東海第二発電所 設計及び工事計画に係る説明資料

防潮堤（鋼製防護壁）の設計変更

2024年2月13日

日本原子力発電株式会社

【水平鉄筋の補修】

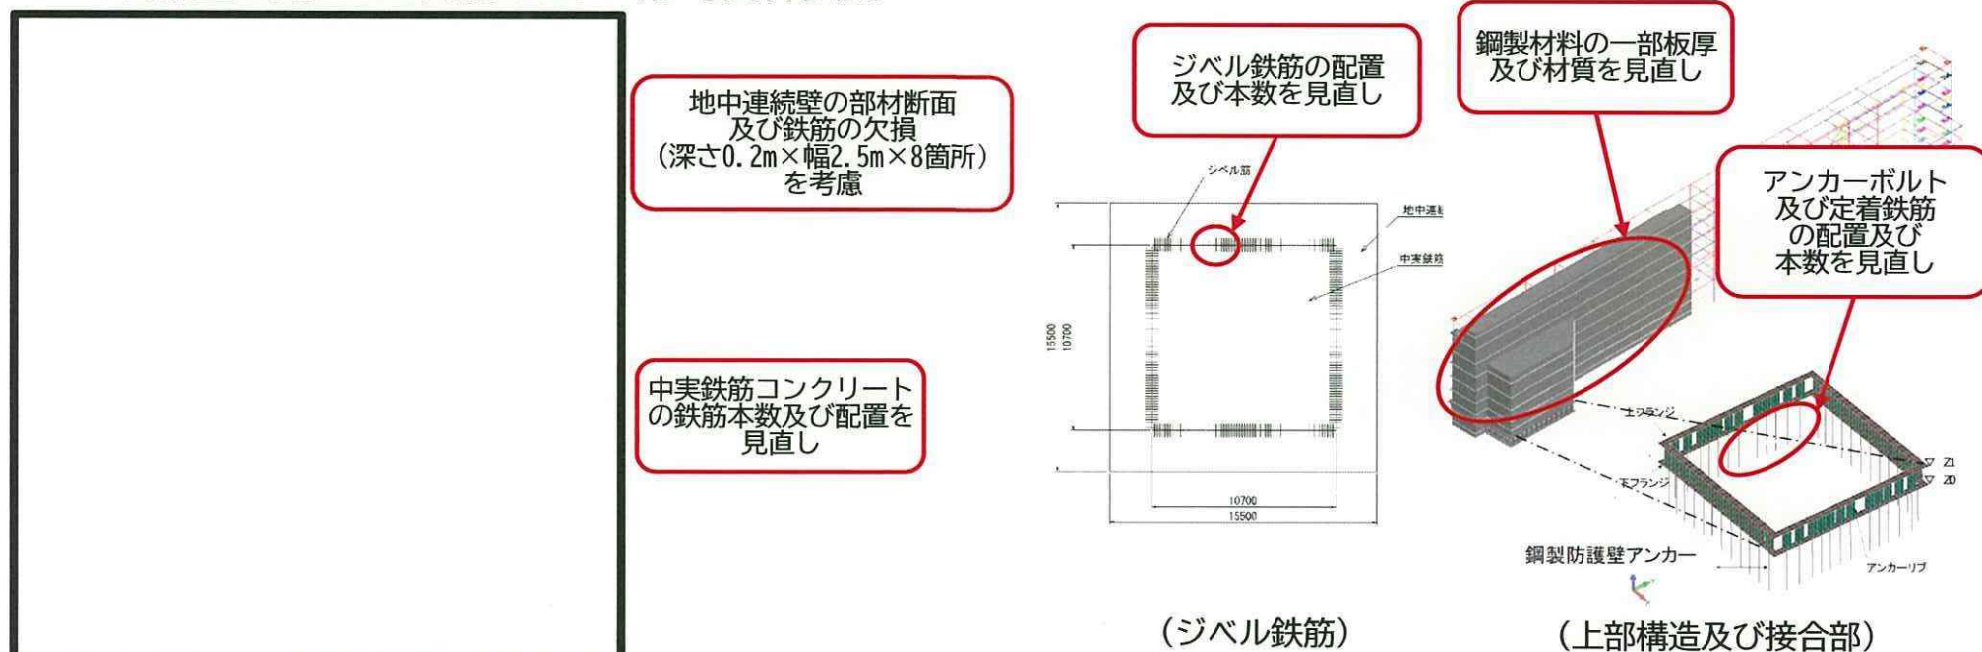
地中連続壁部の不具合による構造強度の低下に対しては「(2) 対策方針（補強：構造変更）」により当初の構造強度以上を確保する方針である。これに加え、構造物の品質向上の観点から、中実部側の壁面で確認されたコンクリートの未充填及び鉄筋の変形等について以下の対策を行う。

変形した水平鉄筋については、新たに同じ仕様の鉄筋を当該箇所付近に配置し、配力筋の確保とする。変形した水平鉄筋等がこの鉄筋の再配置に支障となる場合は、これらを切断撤去する。

▶ ジベル鉄筋における設計変更の概要

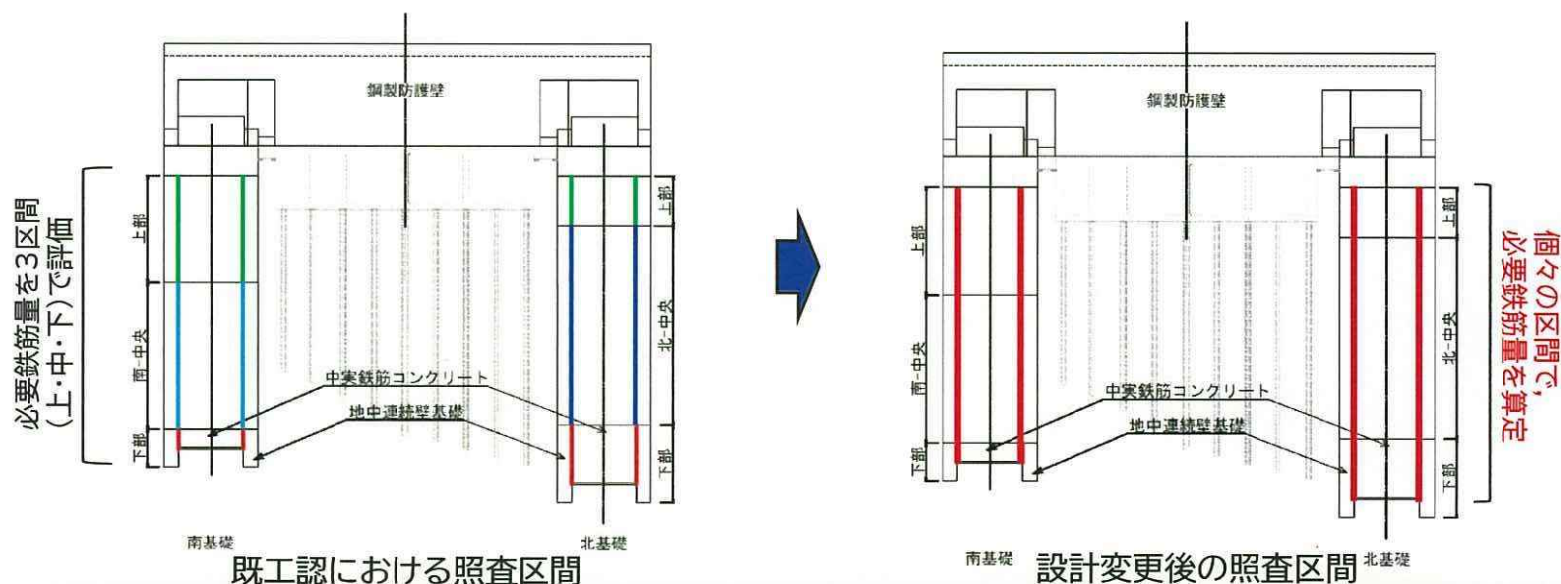
ジベル鉄筋は、地中連続壁と中実鉄筋コンクリートを一体化することを目的に設置されている。平成30年10月に認可を受けた工認においては、「トンネル標準示方書[共通編]・同解説/[開削工法編]・同解説」(土木学会, 2006年制定)に基づき、発生せん断力が短期許容せん断力以下であることを確認していた。しかしながら、配置本数が多く、他鉄筋との干渉等による施工品質の低下が施工計画上の課題となっていたことから、本課題への対策として以下の仕様調整を計画した。

既工認の詳細設計において極端に大きく設定していたジベル鉄筋の発生せん断力について、3次元解析等の詳細評価を根拠として、現実的な発生せん断力に精緻化した。

既工認の詳細設計においては、ジベル鉄筋を鉛直方向の3区間に分類し、各区間の最大発生せん断力から必要鉄筋量を算定していたが、区間を更に細分化した上で、個々の区間にて必要鉄筋量を算定した。

既工認の詳細設計においてはSD390を採用していたが、これをSD490に変更し高強度化した。
